Rapport de contrôle d'installations électriques à basse et à très basse tension

RÉF. 123/2023/73503/01:1

DATE DU CONTRÔLE 11/07/2023 **AGENT VISITEUR** Laurent Bergiers
ADRESSE DU CONTRÔLE Rue des Bruyères 250 - 5310 Éghezée **TYPE DE CONTRÔLE** Visite de contrôle (6.5.)

Adresse de l'installation Rue des Bruyères 250 - 5310 Éghezée
Type de locaux Unité d'habitation (maison)
Objet du contrôle Demande dans le cadre d'une vente
Propriétaire [Redacted]
Responsable des travaux [Redacted]
Dérogations applicables/appliquées Installations électriques domestiques ancien RGIE (8.2.2.)

Schéma(s) unifilaire(s) de l'installation

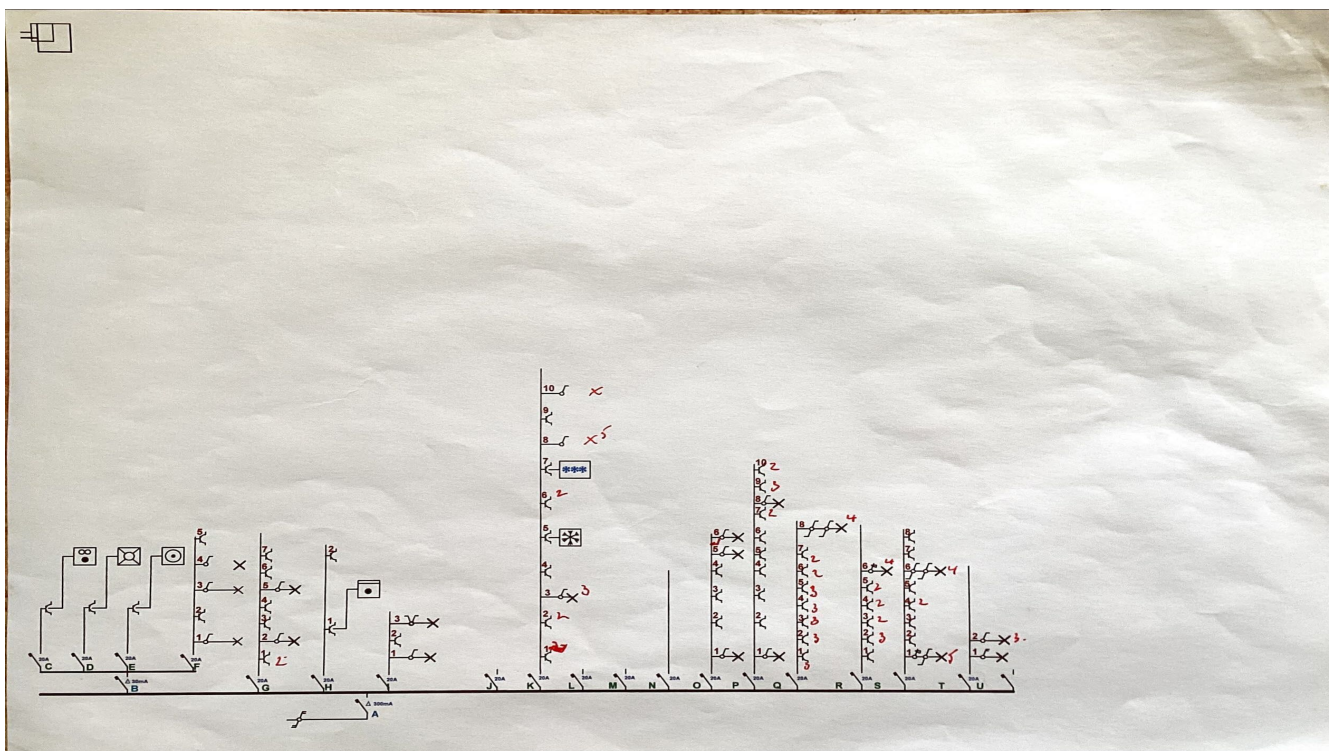
- Des canalisations électriques, en pose à l'air libre et/ou en montage apparent, ne sont pas fixées correctement. - 5.2.
- Les schémas unifilaires et plans de position ne sont pas conformes. - 3.1.2.;6.4.6.;6.5.7.;9.1.2.

- Les schémas unifilaires et plans de position ne correspondent pas à la réalité. - 3.1.2.;6.4.6.;6.5.7.;9.1.2.
- Les boîtes de dérivation ne sont pas fermées - protection contre les contacts directs pas assurée.

- L'utilisation de douilles pour alimenter un point d'éclairage dans l'attente de l'appareil d'éclairage définitif n'est autorisée - 4.2.4.3.a
- N'est pas renseigné sur les schémas unifilaires et plans de position l'adresse de l'installation, les coordonnées du responsable des travaux et du propriétaire. Ces derniers devront signer et dater ces schémas. - 3.1.2.;6.4.6.;6.5.7.;9.1.2.

- Les schémas unifilaires et plans de position doivent renseigner l'adresse de l'installation, les coordonnées du responsable des travaux et du propriétaire. Ces derniers devront signer et dater ces schémas.
- L'habitation est encombrée - problèmes d'accessibilité, de visibilité.
- L'installation photovoltaïque n'a pas été contrôlée, le client dispose déjà d'un rapport conforme.
- L'habitation étant meublée, il se peut que tout n'a pu être vérifié.
